## PROCES-VERBAL DE CONSTAT

Qu'ils ont fait l'acquisition en l'état futur d'achèvement, d'un appartement dépendant d'un ensemble immobilier dénommé « ROOFTOP ELEGANCE » sis à ANTONY (92160) Zone d'Aménagement Concert » (ZAC) JEAN ZAY.

# Rapport des réserves de visite cloison.

M. EL KOUBBI et Mme PEILLERON - C51 Lot 319 Bâtiment C 5ème étage - + Box double Lots 617 et 618  
1er sous-sol + parking Lot 629

Chambre 4.

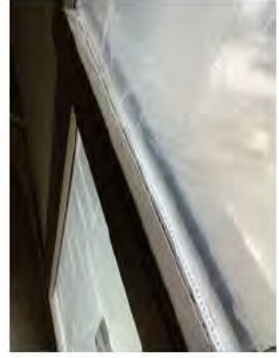
Joint des vitrages abimé.

*1. Réception du gros œuvre et de la zone d'assise de la fenêtre*

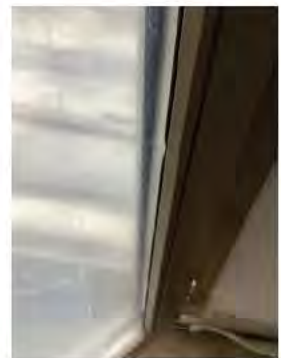
- Absence de rejingot non conforme à la norme NF DTU 36.5 et du e-cahier du CSTB n° 3709.

Il est constaté que la mise en place des huisseries s'effectue sans l'ajout de rejingots ni la création d'une pente d'évacuation des eaux, ce qui n'est pas conforme à la norme NF DTU 36.5 P2 (avril 2010).

Il est essentiel de noter que la réalisation d'un rejingot après la pose des huisseries est interdite, conformément aux directives de la norme NF DTU 36.5 et du e-cahier du CSTB n° 3709.

*La réalisation du rejingot après pose des fenêtres n'est plus admise. Il convient de faire exécuter les appuis de baie, les seuils et les rejingots avant la pose des fenêtres.*

Séjour.

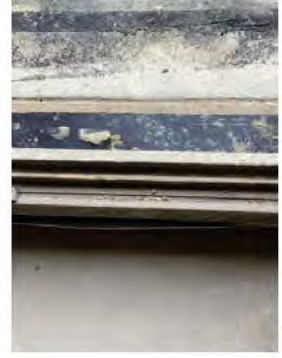
La baie vitrée est endommagée à différents endroits.

Salle de bain.

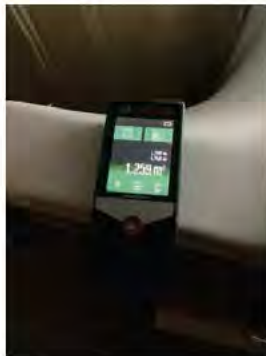
- Manque les raccordements de l'évacuations de la baignoire.
- Trou à reboucher.
- Manque joint d'étanchéité entre l'hydrofuge et la chape.
